RESOLUCIÓN No. 01288

“POR MEDIO DE LA CUAL SE DECLARA EL CUMPLIMIENTO DEL AUTO 2600 DEL 05 DE JUNIO DE 2018, POR EL CUAL SE HACE UN REQUERIMIENTO Y SE TOMAN OTRAS DETERMINACIONES”

LA DIRECCIÓN DE CONTROL AMBIENTAL DE LA SECRETARÍA DISTRITAL DE AMBIENTE

Figura 10. Modelo hidrogeológico conceptual

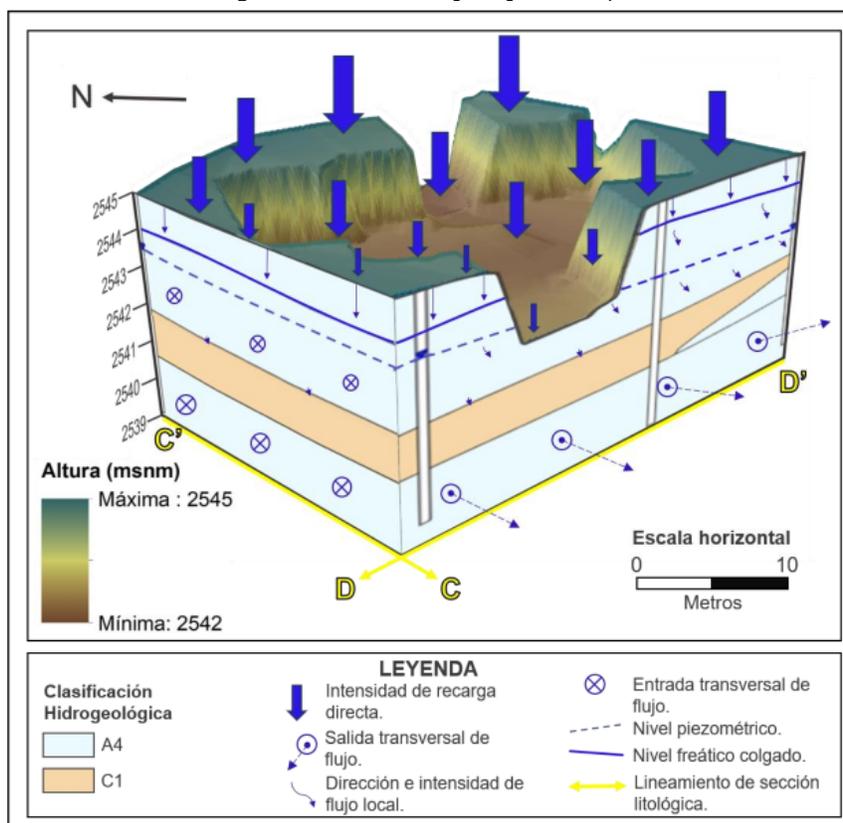
El bloque diagrama definitivo allegado a la SDA se muestra en la siguiente figura. Para la SDA, el modelo propuesto es coherente con la información recopilada de los registros en campo, así como la información existente presentada en radicados anteriores.

Figura 11. Isoconcentraciones en suelo TPH C10-C40

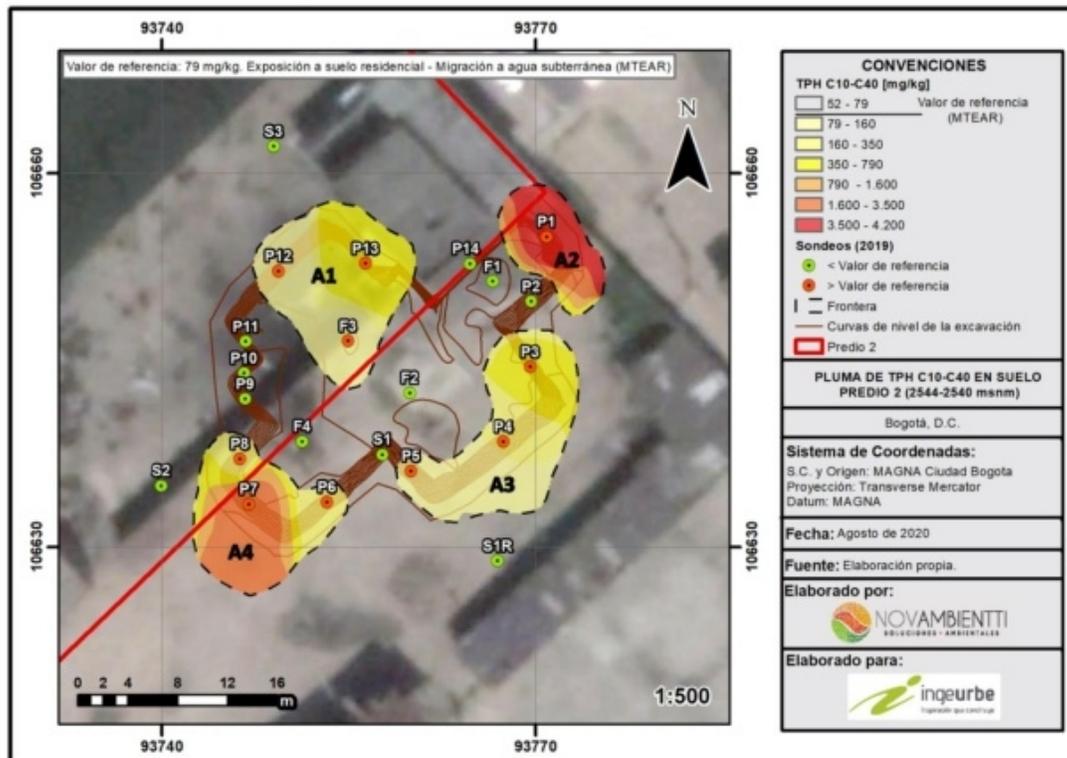
medio y mínimo del rango en el semivariograma. Esta subárea contiene concentraciones entre 180 y 2000 mg/kg, y no pudo ser relacionada con muestras más superficiales debido a que allí no se realizaron en el 2019”.

Figura 12. Isoconcentraciones Benzo(a)pireno en suelo

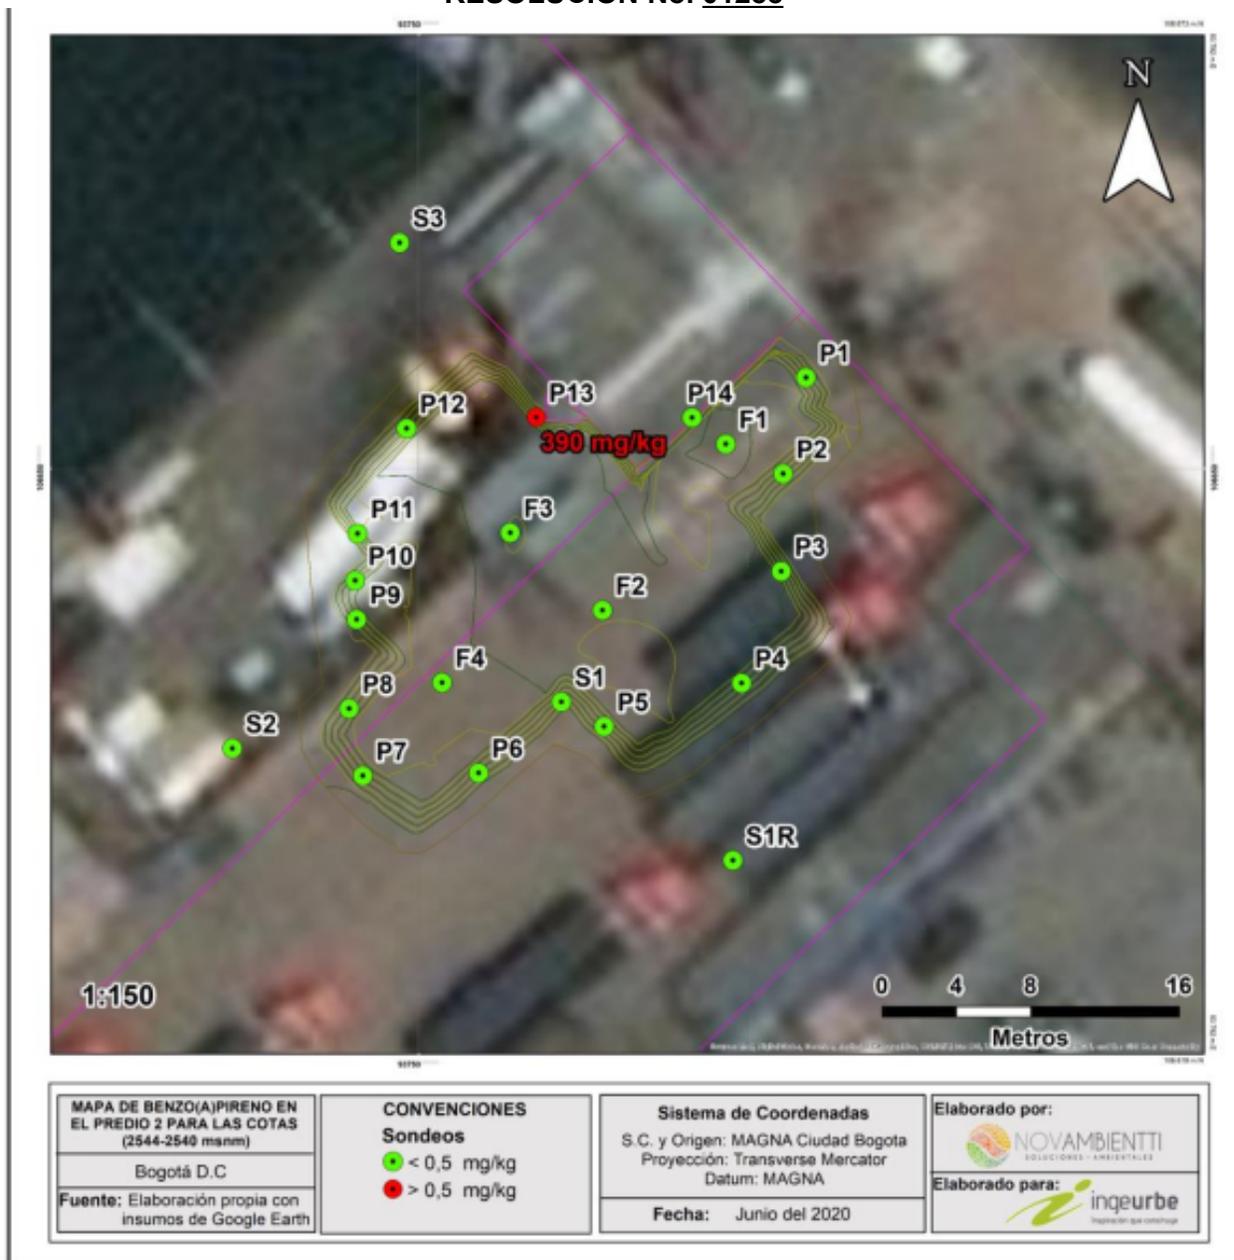
- *El criterio de determinar límites de interpolación donde se ignoran las áreas que no superan el valor de referencia escogido para caracterizar la afectación no es adecuado. Se debe tener en cuenta que los valores registrados en campo ya sean altos, bajos, etc., son la respuesta del fenómeno a estudiar. Al eliminar los datos que se encuentran por debajo del límite de referencia antes de generar la interpolación definitiva, sesga la información pues se asume que el fenómeno descrito únicamente tiene una respuesta con valores altos, lo cual no es cierto.*
